**Pranešimo apie PAV pradžią ir PAV ataskaitos
viešinimo skelbimai, visuomenės nuomonė,
jos įvertinimas ir atsakymai**

PRANEŠIMAS APIE UAB „RASEINIŲ VĖJAS“ PLANUOJAMO VĖJO ELEKTRINIŲ PARKO RASEINIŲ R. SAV., GIRKALNIO, NEMAKŠČIŲ, PALIEPIŲ, RASEINIŲ, ŠILUVOS, VIDUKLĖS SEN. TERITORIJOJE STATYBOS IR EKSPLOATACIJOS POVEIKIO APLINKAI VERTINIMO PRADŽIA

DĖL PRANEŠIMO APIE RASEINIŲ R. SAV. UAB „RASEINIŲ VĖJAS“ PLANUOJAMO IKI 57 VĖJO ELEKTRINIŲ PARKO POVEIKIO APLINKAI VERTINIMO PRADŽIĄ

Atstumai nuo planuojamų vėjo jėgainių iki gyvenamųjų vietovių, nekilnojamųjų kultūros paveldo objektų ir saugomų teritorijų

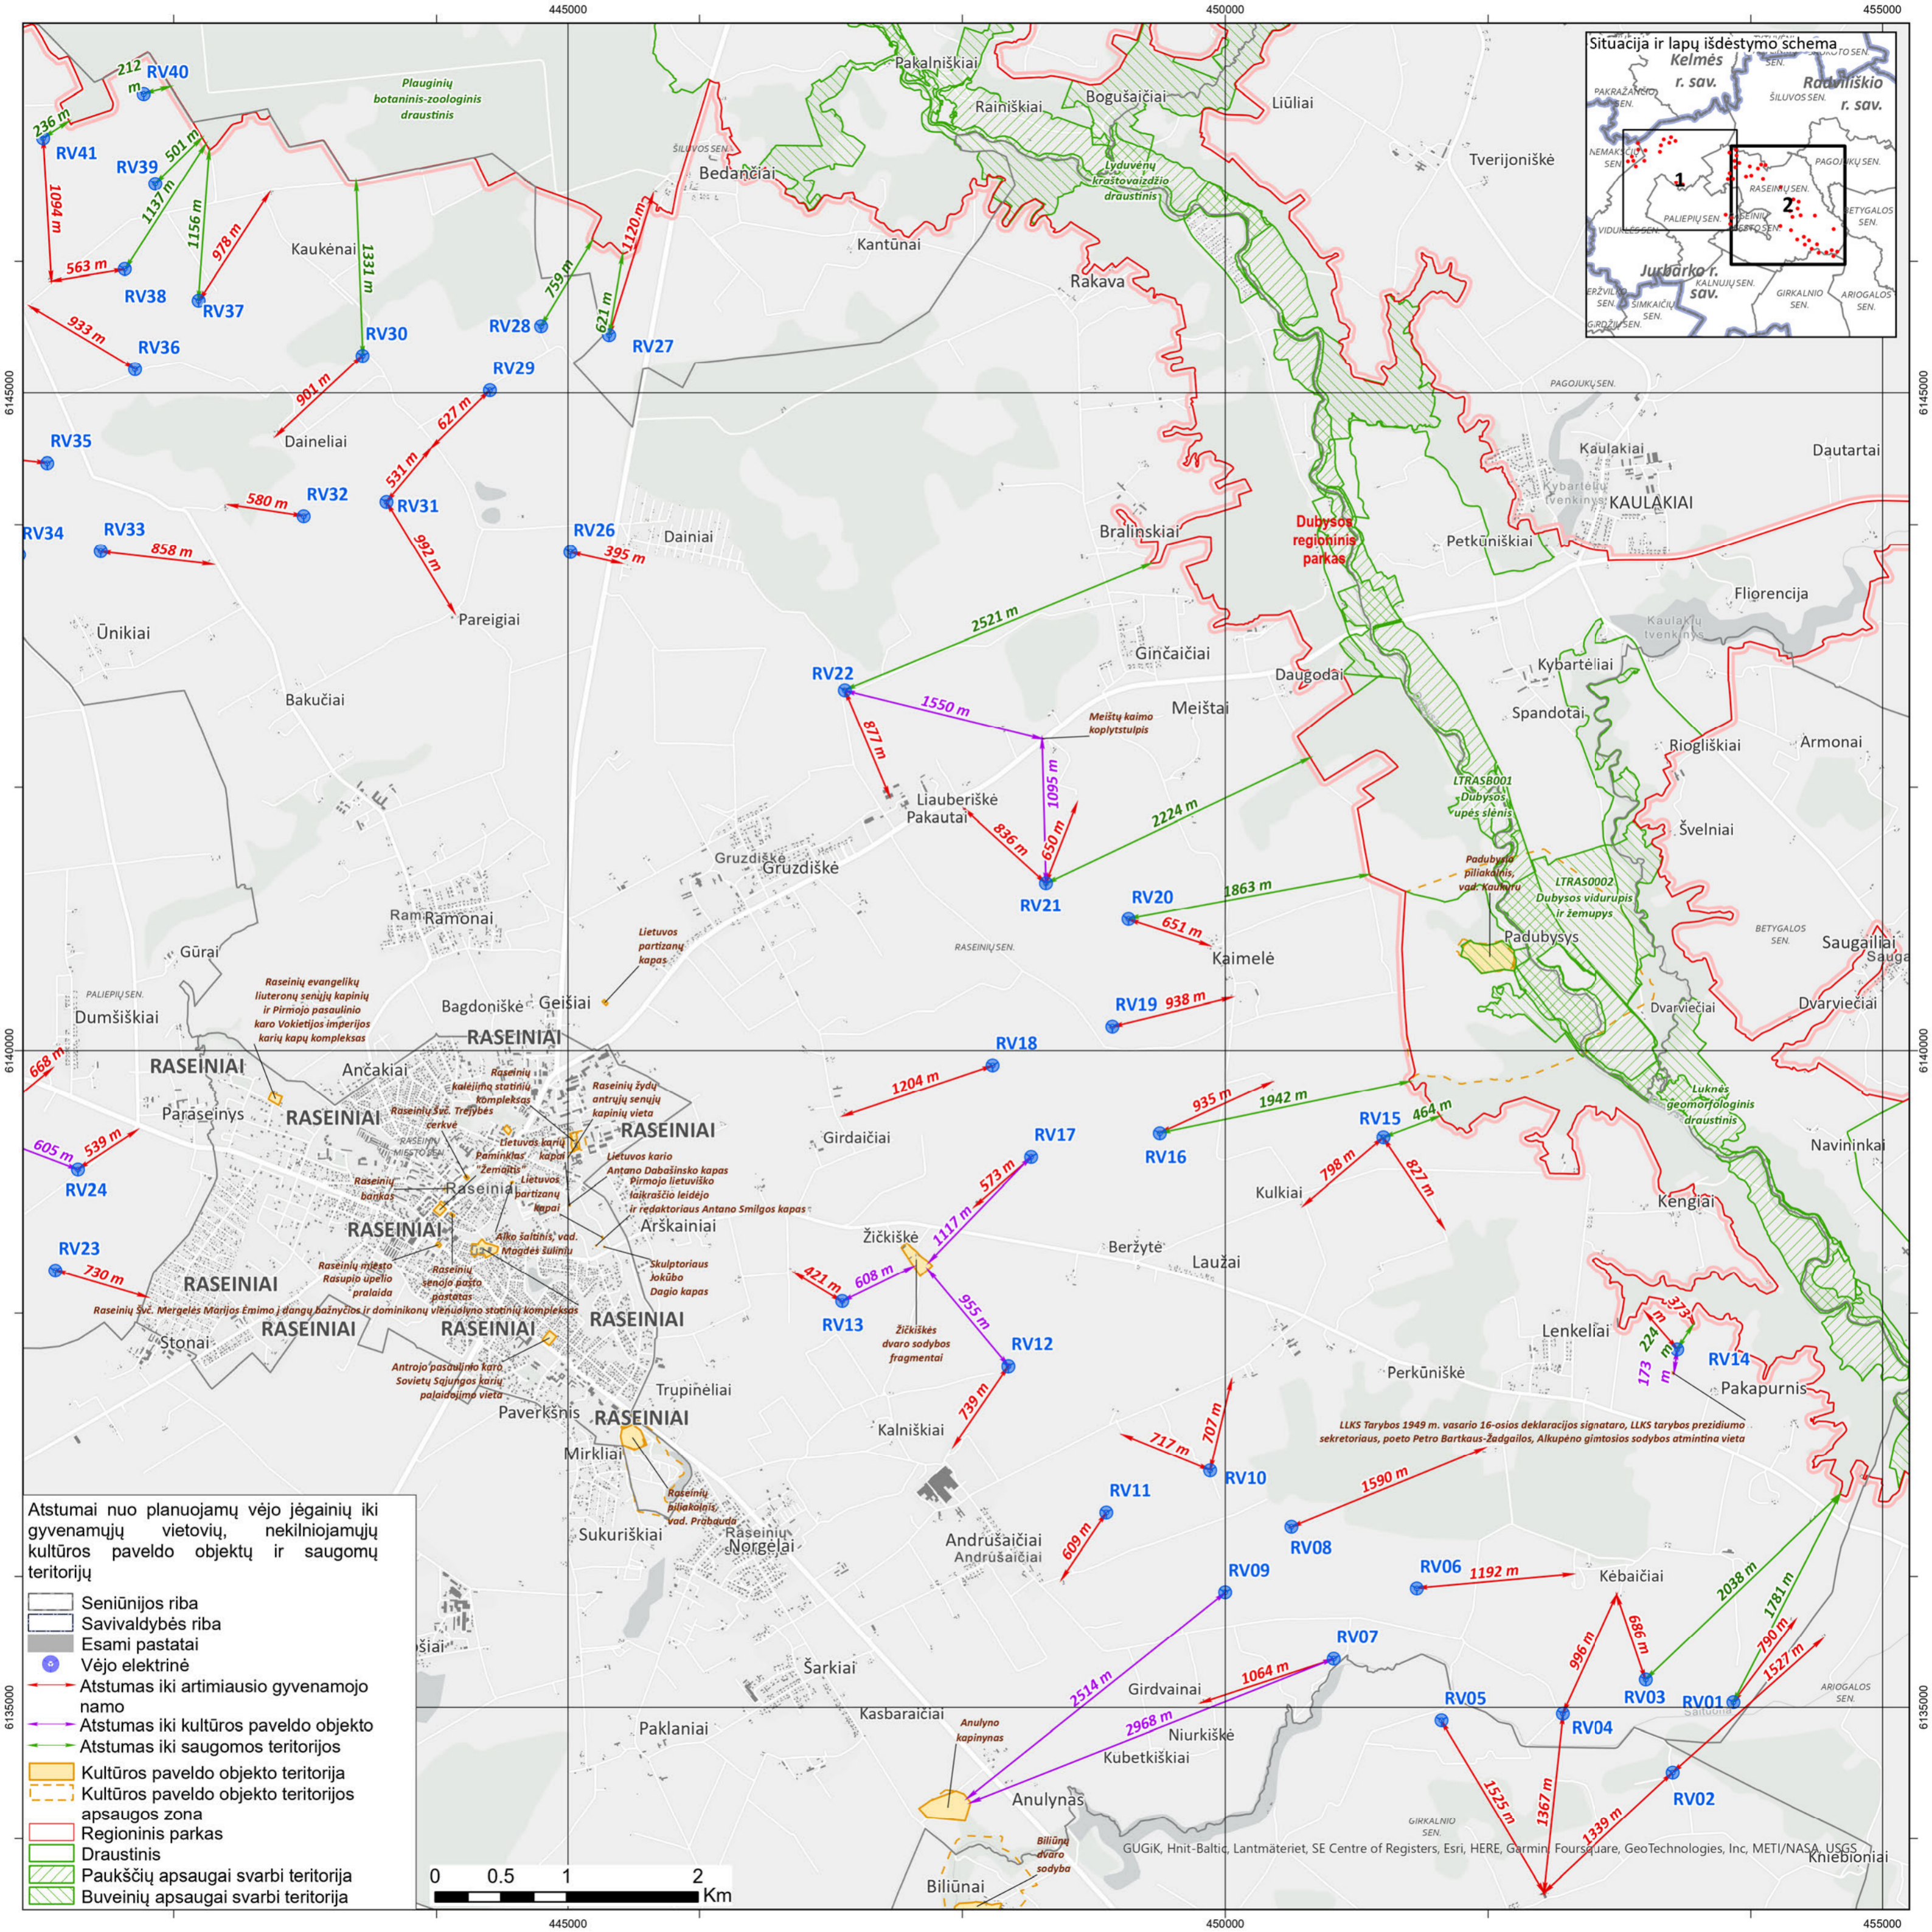
1. Iš Pranešime pateiktos informacijos matyti, kad VE Nr. RV15 yra planuojama statyti mažesniu nei 10 VE bokštų aukščio (šiuo atveju 180 m) atstumu nuo kraštovaizdžio panoramų apžvalgos [taško](#) (koordinatės (LKS): 451983, 6140490). Vadovaujantis Atsinaujinančių išteklių energetikos įstatymo 49 str. 18 d. poveikis kraštovaizdžiui laikomas reikšmingu, jeigu aukštesnės kaip 30 metrų vėjo elektrinės statomos vertingiausiuose kraštovaizdžio arealuose ar ne arčiau jų atstumu, kuris apskaičiuojamas prilyginant vieną metrą vėjo elektrinės aukščio (matuojant vėjo elektrinės stiebo aukštį) 10 metrų atstumui iki artimiausio kraštovaizdžio panoramų apžvalgos taško vertingiausiuose kraštovaizdžio arealuose. Taigi VE parko poveikis kraštovaizdžiui yra reikšmingai neigiamu, todėl šiuo aspektu VE neturėtų būti statomos mažesniu nei 1,8 km atstumu kraštovaizdžio panoramų apžvalgos taškų.

Atsižvelgiant į tai, kad PŪV numatoma vystyti tiesioginėje Regioninio parko kaimynystėje, nuo numatomų VE iki Nacionaliniame kraštovaizdžio tvarkymo plane numatyto Ypač saugomo vizualinio ir estetinio kraštovaizdžio arealo – mažiau nei apie 0,2 km, o iki artimiausio kraštovaizdžio apžvalgos taško – mažiau nei 1,8 km, būtina atlikti poveikio vertinimą kraštovaizdžio aspektu. Siūlome atliekant PAV išnagrinėti VE vietos alternatyvas VE atitraukiant nuo Regioninio parko, kad VE nepatektų į vizualinio dominavimo zonas, bent 3 km atstumu;

2. Saugomų rūšių informacinės sistemos duomenimis Regioniniame parke yra identifikuota juodojo gandro (VE poveikiui jautri rūšis) lizdavietė. Vadovaujantis aplinkos ministro 2023 m. gruodžio 12 d. įsakymu Nr. D1-406 patvirtintu Detalių vėjo elektrinių reikšmingo neigiamo poveikio paukščiams ir šikšnosparniams kriterijų, reikšmingo neigiamo poveikio paukščiams ir šikšnosparniams prevencijos ir mažinimo priemonių taikymo ir tyrimų reikalavimų aprašu (toliau – Aprašas), kuomet VE ar jų parkai yra planuojami mažesniu nei 3 km atstumu nuo saugomų teritorijų, kuriuose saugomi juodieji gandrai VE poveikis yra laikomas reikšmingai neigiamu. Siūlome atliekant PAV išnagrinėti VE vietos alternatyvas VE atitraukiant nuo nurodytos saugomos teritorijos bent 3 km atstumu;

3. Iš Pranešime pateiktos informacijos matyti, kad didelė dalis VE (pvz., Nr.: RV: 02, 07, 30, 40, 45, 48, 49, 51, 54 tokių VE yra daugiau) yra planuojamos mažesniu nei 200 m + VE mentės ilgis atstumu nuo miško pakraščių, vandens telkinių, želdinių. Tokios vietos yra svarbios šikšnosparnių veisimuisi, maitinimuisi, migracijai ir jose ar šalia jų įrengiamos VE gali sukelti šikšnosparnių žūtį nuo VE sparnų ar barotraumų. Pažymėtina, kad pagal Sutarties dėl šikšnosparnių apsaugos Europoje (EUROBATS) patariamojo komiteto parengtas gaires (atnaujinta versija patvirtinta 7-ojoje sesijoje (2014 m.), kaip rezoliucijos 7.5 priedas,
